MEMÓRIA - REUNIÃO EXTRAORDINARIA CADES BUTANTÃ

DATA:09/06/2025

PAUTA: PROJETO DA PRAÇA ROBERTO GOMES PEDROSA

APRESENTAÇÃO DO PROJETO DA PRAÇA ROBERTO GOMES PEDROSA

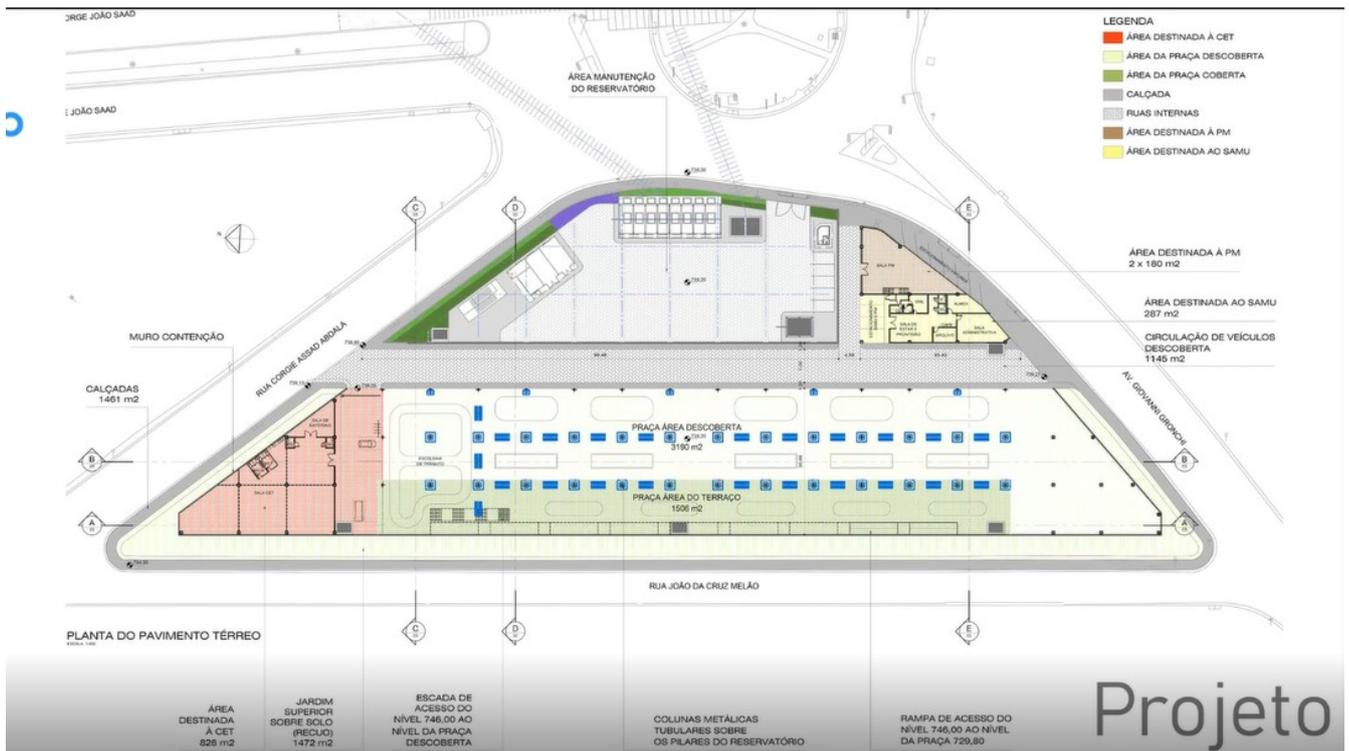
Antonia: complementou que apesar do CONSEG não estar contemplado nesta versão do Projeto, ele vai estar na próxima revisão. O Secretário já se comprometeu a resolver esta questão.

Jean Marc: primeiramente, entendeu a proposta da praça, gostou e achou interessante e agradeceu à Antonia e Julia. A única preocupação foi com o CONSEG, apesar de já ter sido comentado que isso vai ser revisto, solicitando que se converse com as partes no caso de se pensar em colocar o CONSEG no andar de cima do SAMU ou da Polícia Militar. Eles terão picos de frequência nas reuniões e a segurança precisa ser pensada. Pediu para compartilhar os estudos com eles, antes da definição.

Julia Titz: apresentou dois pontos que considera importantes: ao invés do CONSEG ficar em cima da base da polícia militar, poderia dividir a área com a CET que tem uma área maior. Gostariam de estar mais próximos dos moradores do que da avenida. Quanto aos feirantes, esclareceu que não querem voltar. Estão em outra área, muito mais tranquila, próximos da entrada do Porto Seguro, atrás do estádio, passando a feira a ser um problema a menos para o espaço em projeto.

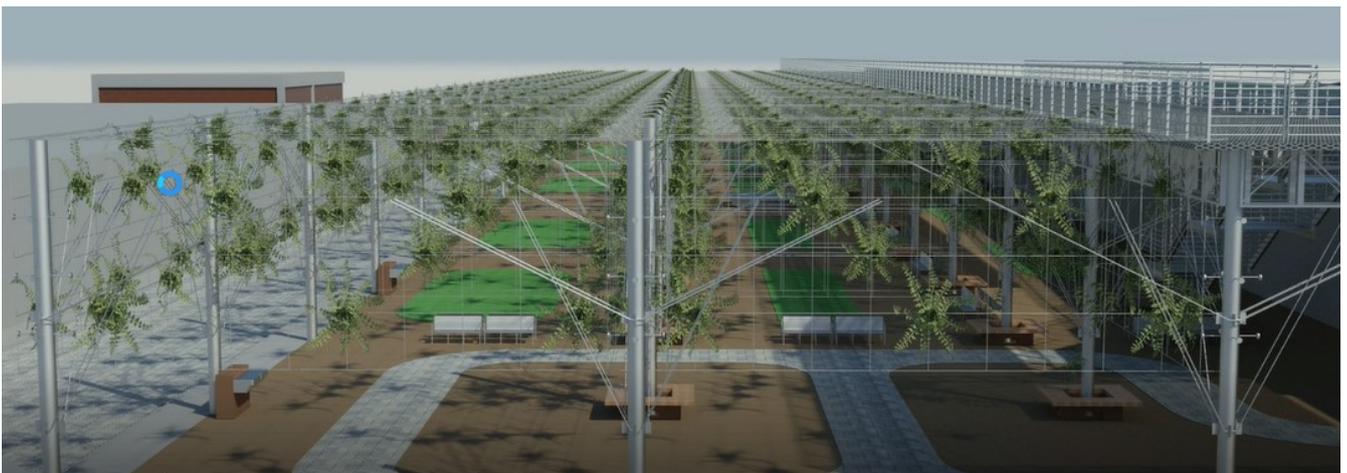
Elio: achou o projeto bem caprichado e expressou algumas preocupações com referência à estrutura metálica e sua oxidação com o tempo. Mencionou ser um cromado eletrolítico que diz ter pouca resistência e sugeriu que fosse um estanhado com banho para ter garantia porque o tempo é implacável. Questionou a área coberta e tem bastante área descoberta. Sugeriu atividades cobertas devido às chuvas. Quanto ao trânsito, a Giovanni não tem ônibus que vai para o centro. Propôs a execução de uma faixa exclusiva de ônibus nessa parte da Giovanni, entrando pela Jules Rimet e facilitando o fluxo mais direto e não sendo retido dentro de toda essa complexidade que será essa grande rotatória e solicitou dar ênfase às travessias de pedestres, que são o elemento mais fraco dentro do trânsito, pensando como protegê-los. Participa de uma associação de pedestres e tem essa preocupação. Parabenizou o trabalho e finalizou com a observação de que se ouçam os moradores e frequentadores de perto, porque considera a opinião dele, de longe.

Suzana: agradeceu pela exposição e se apresentou como Conselheira do CADESBT. É a primeira vez que tem contato com o projeto e teve alguma dificuldade de leitura. Ficou na dúvida sobre a existência de dois muros, de uma via, da cerca da área de manutenção e operação do reservatório, da estrutura metálica. Revelou uma sensação do projeto ser mais urbano que de natureza, de estar envolto numa estrutura e não em ambiente natural, humano. Todo o entorno é cinza, o estádio, o piscinão, e precisa ter mais natureza. Falou da diferença de ambientes em Zurich e aqui, onde existem tempestades tropicais e um aumento considerável de atividade elétrica na atmosfera por conta do aumento das chuvas no verão, pelo fato da estrutura ser de metal. Mencionou a preocupação também por conta do grande

Julia: compartilhou a maquete e explicou a existência de um só muro que é o de contenção. Acrescentou que o paisagismo da praça ainda não foi projetado e detalhado. Reiterou a intenção de colocar o máximo de verde possível e a acessibilidade das pessoas pelas três ruas que envolvem a praça. Afirmou que existirá um acesso pela rua João da Cruz Melão através da plataforma superior, justamente para as pessoas não terem que dar a volta pelas ruas laterais para acessar a praça. A estrutura metálica foi pensada por ser uma estrutura leve, suportada pela estrutura do reservatório embaixo dela. O setor de manutenção da estrutura hidráulica será cercado por gradis e não terá acesso ao público. O piso será uniforme e não com subdivisões, como aparece nos desenhos.

Antonia: respondendo às questões: pediu desculpas por não conseguir, às vezes, comunicar todo o projeto. Vai responder às questões da estrutura metálica, a questão dos raios, vão ter sistemas de proteção às descargas elétricas. As estruturas vão ser tratadas anticorrosão, mas tudo necessitará de manutenção. Quanto à manutenção, via de regra, compete à Subprefeitura, mas pode-se pensar em termo de permissão de uso ou concessão da área, e outros mecanismos. Será importante definir qual será o mecanismo para a manutenção desta praça para evitar todos estes riscos que foram mencionados: oxidação da estrutura, sistema

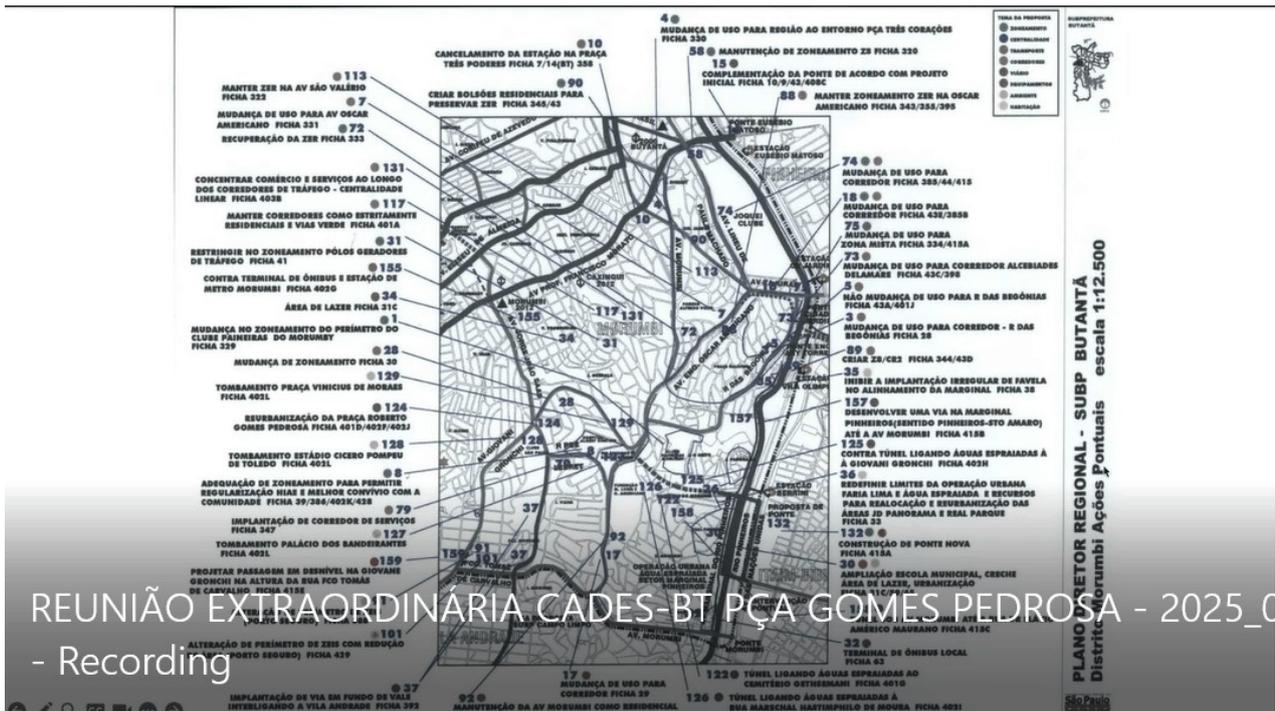
Mila: concordou com Suzana que nunca vão ter uma praça como imaginavam, em cima de um piscinão. Queria saber as dimensões da praça, por que o canto direito não tem nada, onde as pessoas que trabalharão lá vão estacionar? A largura da rua comporta a volta da feira?

Reforçou que todas as sugestões de equipamentos para infância e terceira idade, estão sendo anotadas. Sobre a outra pergunta que foi feita acerca da área vazia à direita, esclareceu que se pensou num espaço para veículos da polícia em eventos e jogos para aumentar a segurança.
